Oggetto: [ID_VIP: 5734] - Procedimento Unico Ambientale relativo al progetto di parco eolico denominato “Bruno”, con realizzazione di 7 aerogeneratori e relative opere di connessione, di potenza complessiva di 42,7 MW da realizzarsi nei Comune di Venosa (PZ) - proponente Millek s.r.l. - Osservazioni al parere MiC prot. 1359-PI acquisito al protocollo MiTE n. 14377 il 01.02.2023.

Considerazioni conclusive sul Parere MiC prot. 1359-PI acquisito al prot. MiTE n. 14377 il 01.02.2023

Oggetto: [ID_VIP 5734] VENOSA (PZ) – MONTEMILONE: impianto eolico costituito da 7 aerogeneratori e relative opere di connessione, per una potenza complessiva di 42,7 MW, da realizzarsi nel Comune di Venosa (PZ), con cabina di consegna da realizzarsi nel Comune di Montemilone (PZ).

Parere tecnico istruttorio della Soprintendenza speciale per il PNRR.

Planimetria Osservazioni 1.2) Beni paesaggistici vincolati ope legis, ai sensi dell'articolo 142 del Codice dei Beni Culturali, D.L.gs. 42/2004, comma 1, lettera c)

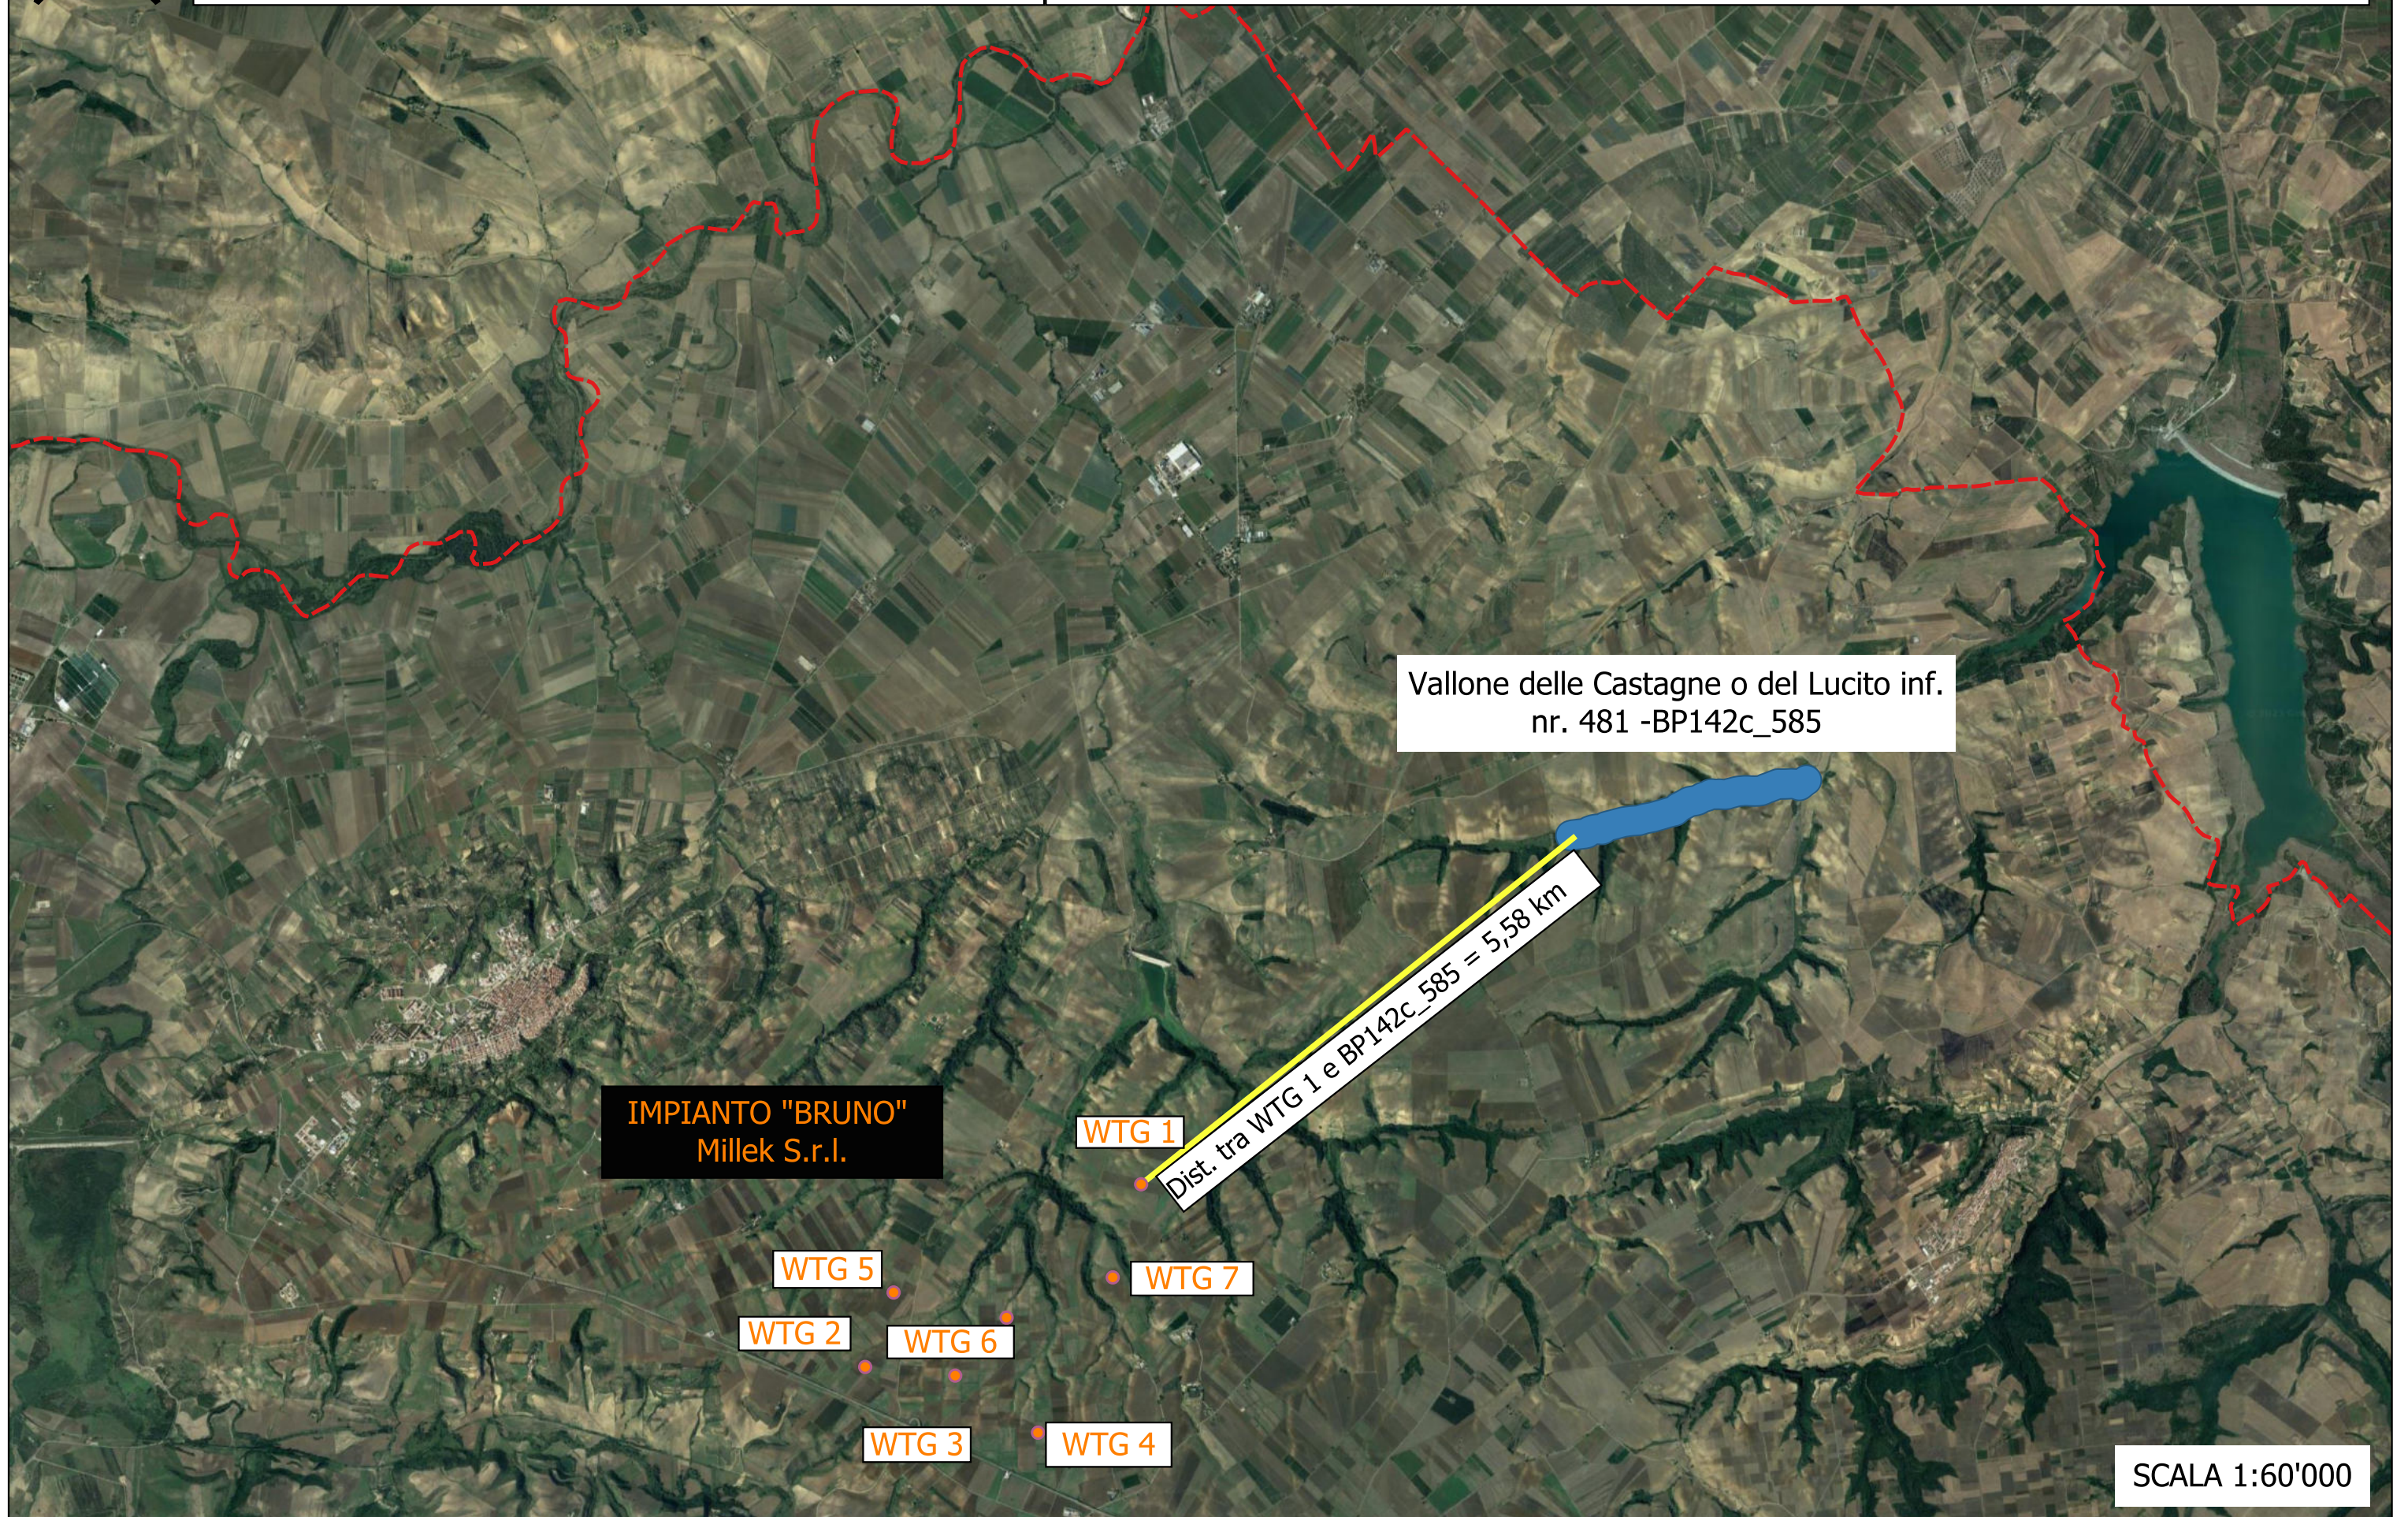
Paragrafo: "*1.2) Beni paesaggistici vincolati... Si segnalano le distanze minime riscontrate...*"

"Vallone Occhiatello... 0,5 Km verso sud da WTG 07"

"Vallone delle Castagne... a circa 0,5 Km verso sud da WTG 10"

E' un errore.

Il WTG 07 dista 4.98 Km dal Vallone Occhiatello (cfr. **all. 4**)

E' un errore.

La distanza tra Vallone delle Castagne e il più prossimo WTG a progetto è 4,98 Km (cfr. **all. 5**)

Planimetria Osservazioni 1.3) D.L.gs. 42/04, comma 1, lett g)
Parco Eolico "BRUNO" - proponente: Millek S.r.l.

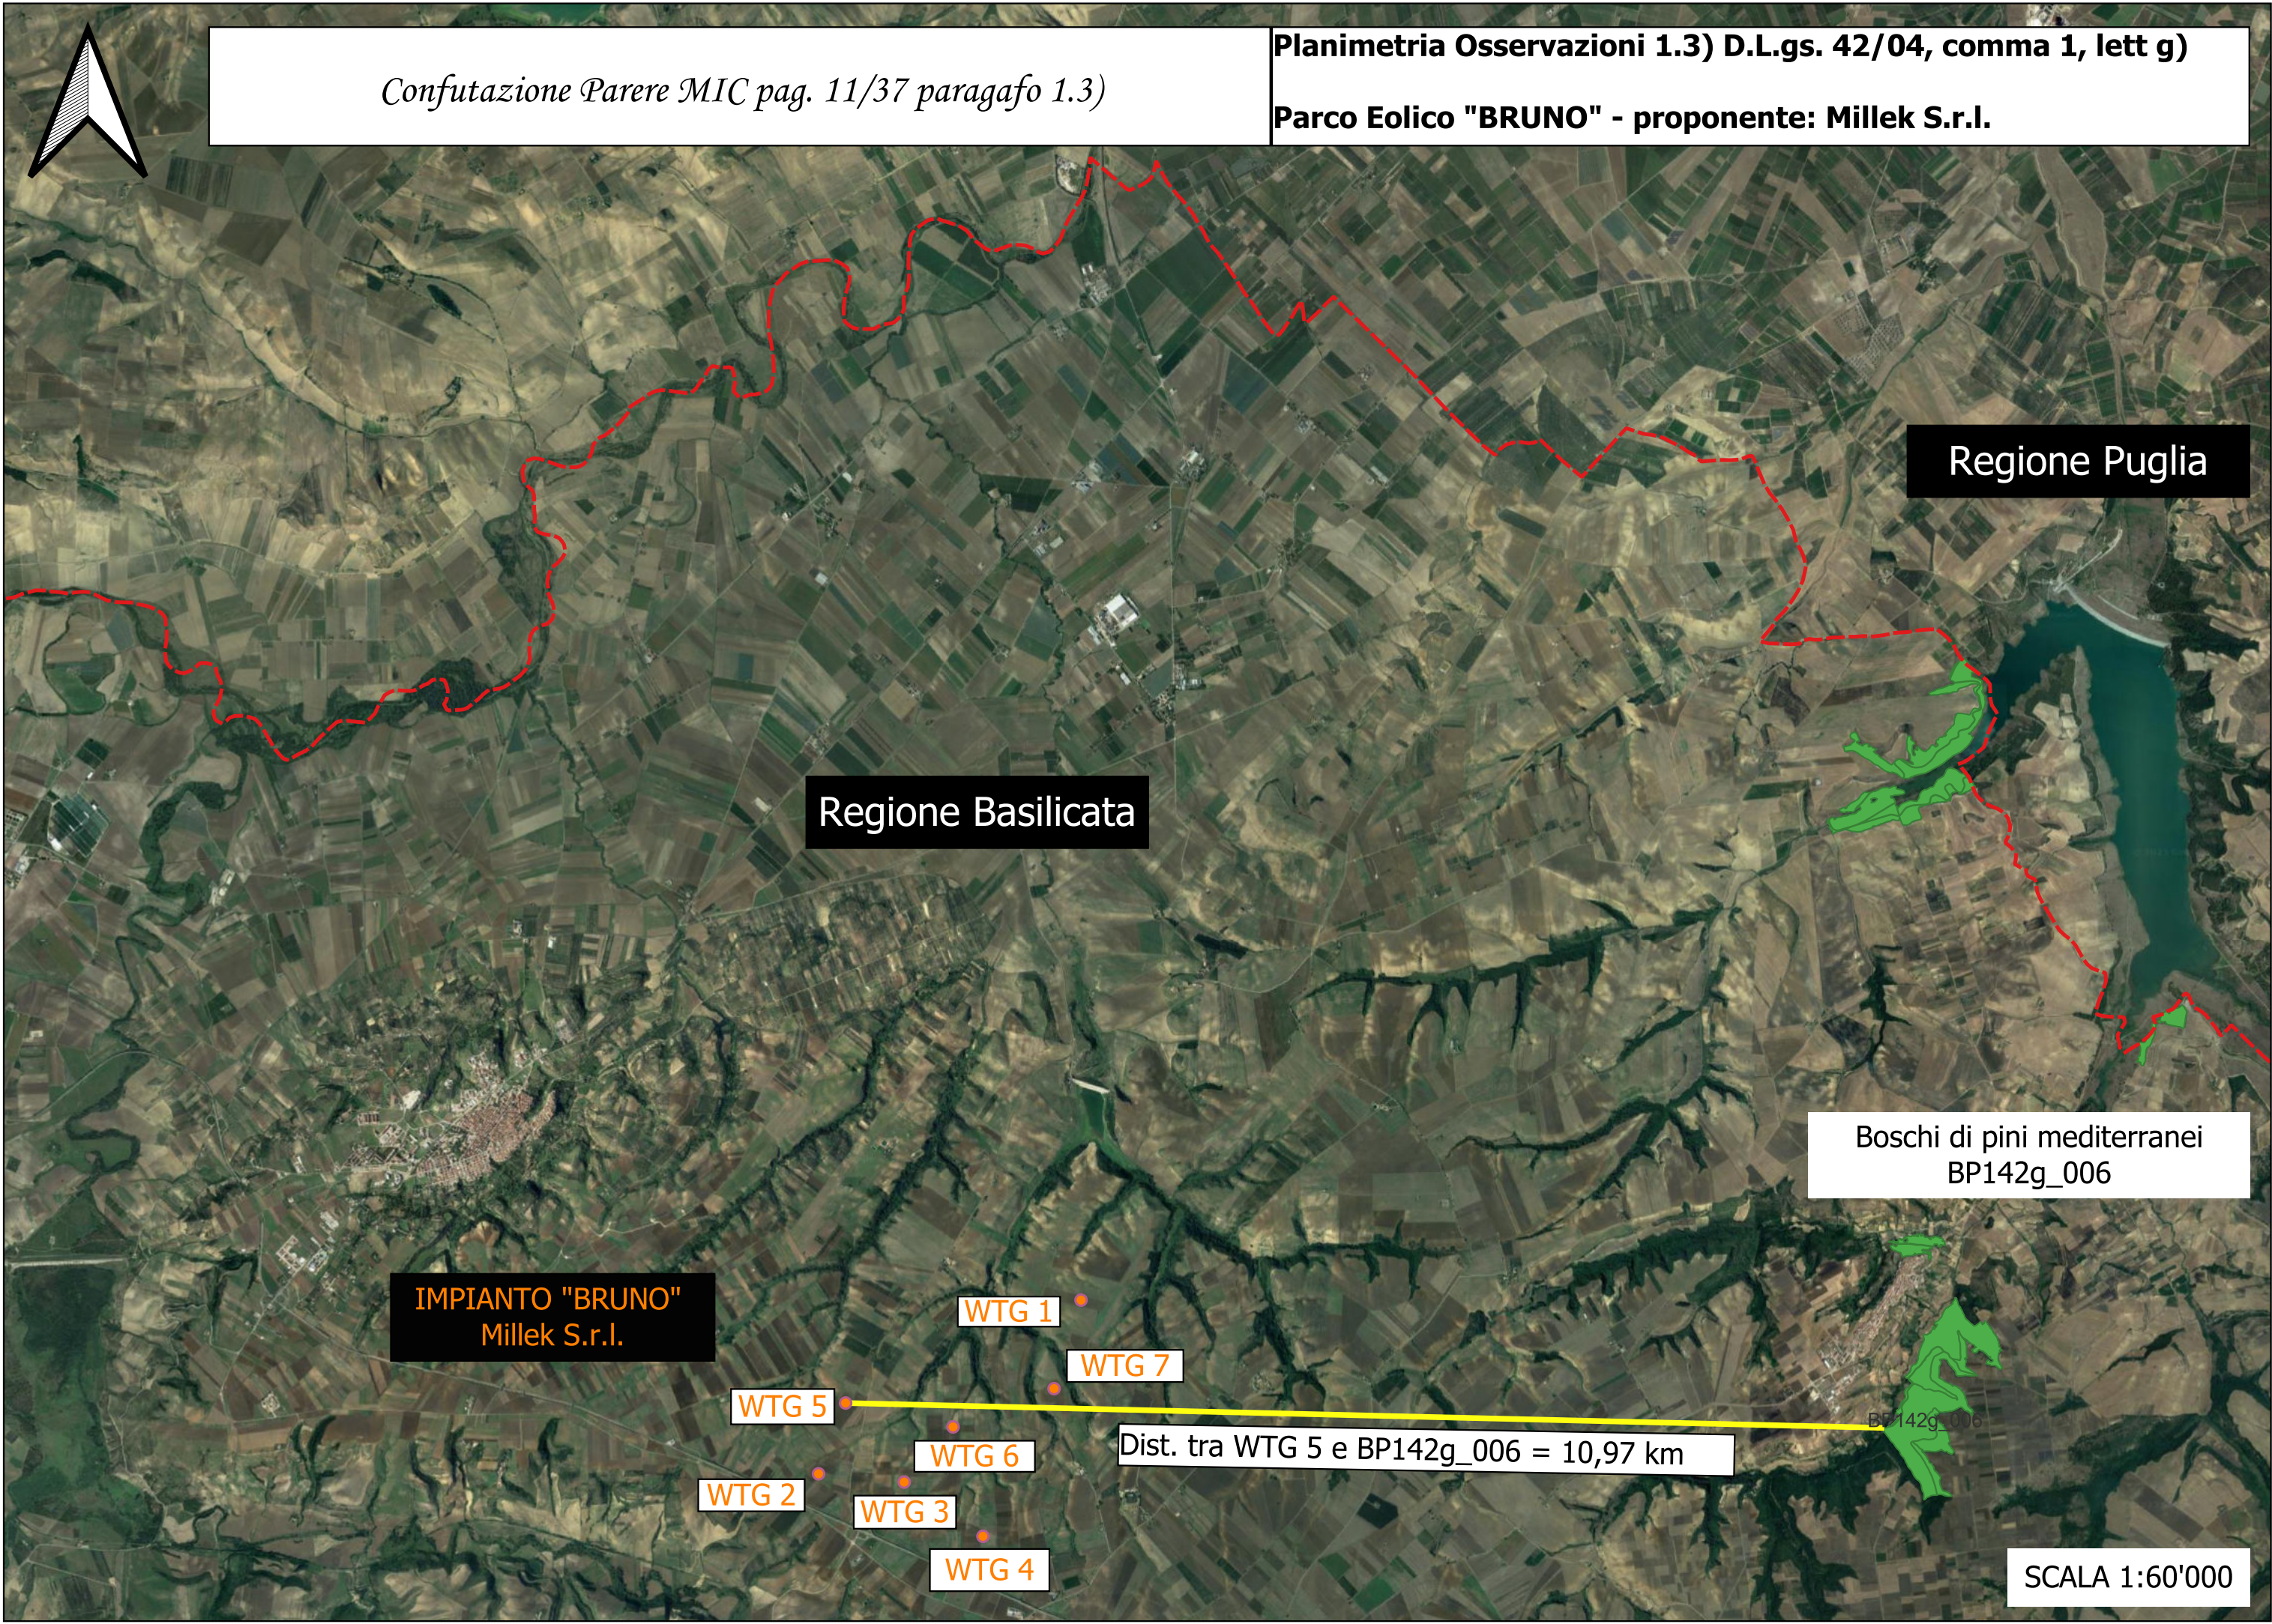
“*Boschi pini mediterranei Bpi42g_006*” a circa 300 mt verso sud est da WTG 05”

E' un errore.

La distanza tra WTG 05 e il bosco indicato è pari a 10.97 Km, quindi oltre l'area vasta (cfr. **all. 6**)
